改善箇所説明図

音声合成式
扉開閉予告装置
(制御プログラム)

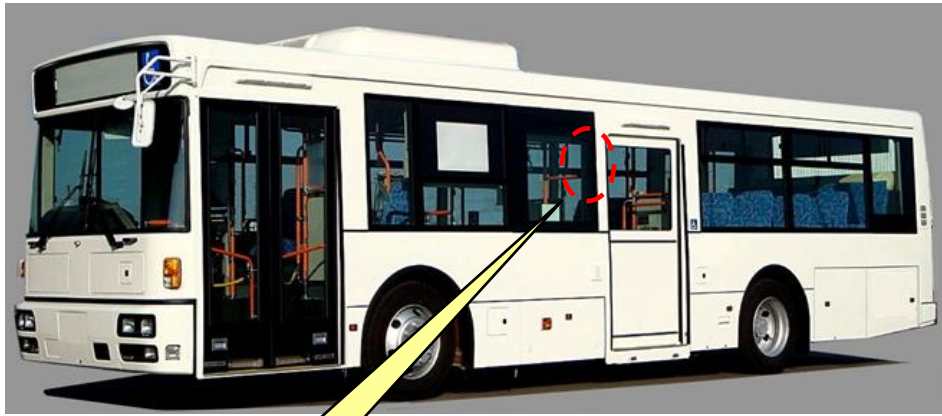
基準不適合発生箇所

音声合成式 扉開閉予告装置を装着した大・中型路線バスにおいて、当該装置の制御プログラムが不適切なため、乗降時に運転者が中扉スイッチを「開」にした際、扉が開くことを知らせる警報が作動しないおそれがある。

改善の内容

全車両、音声合成式 扉開閉予告装置の制御プログラムを対策品に交換する。

識別 : 作業完了車には、音声合成式扉開閉予告装置の下面中央に青色のシールを貼付ける。
